### 改善箇所説明図 ①

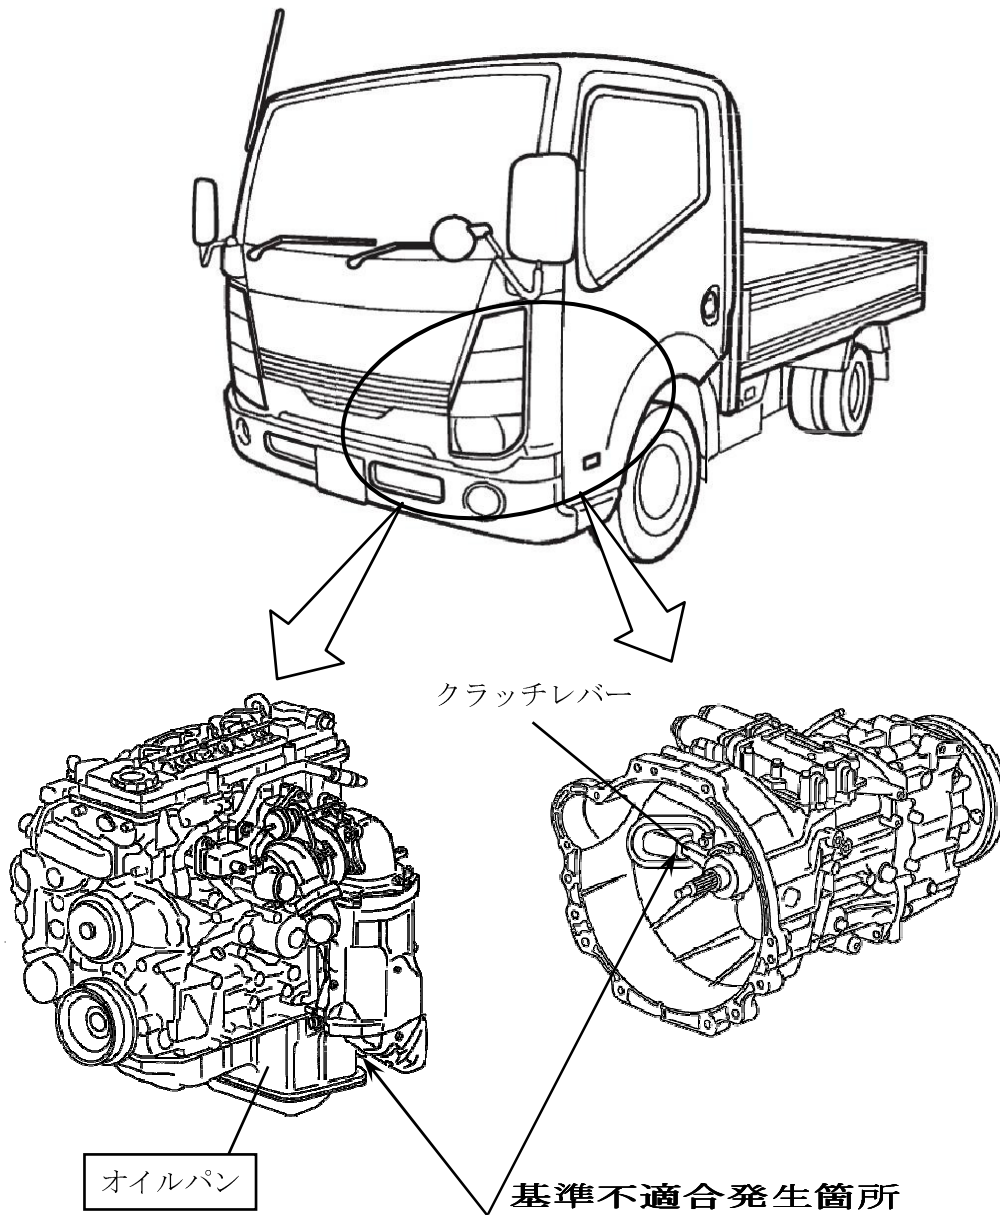
自動 6 速マニュアルモードトランスミッションにおいて、エンジンのオイルパンの形状が不適切なため、トランスミッションとの連結部から雨水等が浸入するものがあり、クラッチレバーの支点が錆びて固着し、クラッチが切れず、警告灯を点灯するとともに保護制御によりギヤを固定して、変速できなくなるおそれがある。

**改善の内容**  
全車両、当該オイルパンを対策品と交換する。

識別：銀色のシールをモデルナンバープレートの右横に貼り付ける。
